SUPERINTENDENCIA DE INDUSTRIA Y COMERCIO	
RAD: 10-62834- -4	FECHA: 2012-11-09 09:13:53
DEP: 2020 DIRECCION DE NUEVAS CREACIONES	EVE: 378 FASE NACIONAL INCLUIDO CAPITULO I
TRA: 11 PCT-PATENTE DE INVENCION CAPITULOS I Y II	FOLIOS: 5
ACT: 519 PRESENTACION

DIRECCIÓN DE NUEVAS CREACIONES

Asunto: Radicación: 10-62834- -4
 Trámite: 11
 Evento: 378
 Actuación: 519
 Oficio: 21426
 Folios: 5

Título de la solicitud: “Sistemas para conexiones enclavijadas que tienen una forma troncocónica que se une con una apertura en un elemento que esta siendo unido mediante el sistema de conexión”.

Fig. 2 del documento US 847719

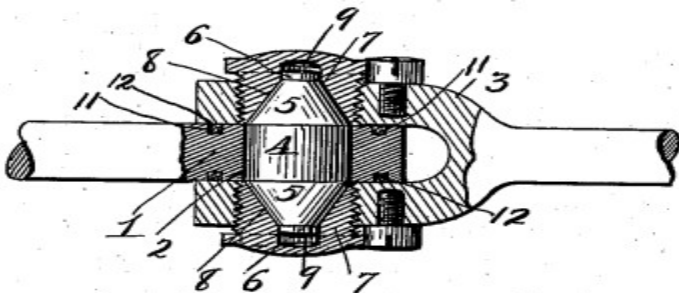
Características esenciales	D1
Una conexión enclavijada, caracterizada porque comprende:	Conexión, que comprende:
Un primer elemento de conexión que define una apertura, al menos una parte de la apertura está roscada.	Cabeza bifurcada (3), en los dibujos se puede observar la apertura (Fig. 2).

Un segundo elemento de conexión que define un agujero.	Una varilla con una abertura (2) (Fig. 2, Col. 1, líneas 39-42).
Una clavija que se extiende a la apertura y el agujero.	Un pasador de pivote (4) que se ajusta en la abertura de la cabeza (1) (Fig. 2, Col. 1, líneas 42-45).
Un inserto ubicado dentro de la apertura y adaptado para entrar en contacto con la clavija, al menos una parte del inserto que tiene una superficie roscada.	Las tapas (7) se encuentran ubicadas en la apertura de la cabeza bifurcada y son adaptadas para entran en contacto con el pin, teniendo una superficie roscada (Fig. 2).

Las características esenciales del dispositivo de la reivindicación 1 habían sido divulgadas previamente en el documento D1, el cual da a conocer un dispositivo de unión que incluye todos los elementos reclamados en la solicitud en estudio.

En consecuencia, la reivindicación 1 carece de novedad, según lo divulgado en el documento D1.

Las características reclamadas en la reivindicación dependiente 2, se encuentran divulgadas en D1 (Fig. 2) que enseña superficies cónicas roscadas en la apertura y las tapas de la cabeza bifurcada.

Las reivindicaciones 3 y 4 que se refiere a que el inserto se superpone en una parte de la clavija se encuentra revelado en D1 (Fig. 2) que enseña las tapas que cubren los extremos del pin.

Las características reclamadas en las reivindicaciones 7 y 8 se encuentran divulgadas en D1 (Fig. 2) en donde se enseña la cavidad que genera el inserto para recibir la clavija, la cual disminuye desde la parte exterior hacia la parte interior y en donde se enseña que el pin tiene una conicidad que corresponde a la de la abertura.

Las características reclamadas en la reivindicaciones 11-18, se encuentran divulgadas en D1 (Fig. 2), que enseña un dispositivo conector de cabeza bifurcada que incluye un inserto en cada una de los brazos de la cabeza los cuales tienen un agujero central en donde se ubica el pin que une la varilla a la cabeza bifurcada y en donde los agujeros son configurados en forma cónica con superficies roscadas.
